SERVICE INFO – INA 0123

Тише работа двигателя

Замена жесткого шкива на шкив генератора с обгонной муфтой

Производитель: BMW

Рисунок 1: Замена жесткого шкива на шкив генератора с обгонной муфтой

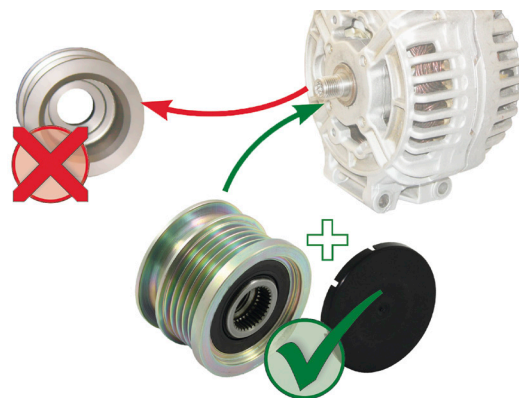
В указанных автомобилях, оборудованных жестким шкивом генератора, могут возникать вибрации и сильные шумы в системе натяжения ремня привода навесных агрегатов. Данные вибрации и шумы вызваны неравномерностью вращения дизельного двигателя, которая больше, чем в бензиновом двигателе.

Шкив генератора с обгонной муфтой отсоединяет привод навесных агрегатов, убергая от неравномерности вращения дизельного двигателя, тем самым обеспечивая тихую и мягкую работу поликлинового ремня. В результате, двигатель работает гораздо тише, что благоприятно сказывается на комфорте вождения автомобиля.

Компания Schaeffler Automotive Aftermarket рекомендует заменять жесткий шкив на шкив генератора с обгонной муфтой на указанных моделях автомобилей. Внимание: Принципиально важно соблюдать прилагаемую инструкцию по установке!
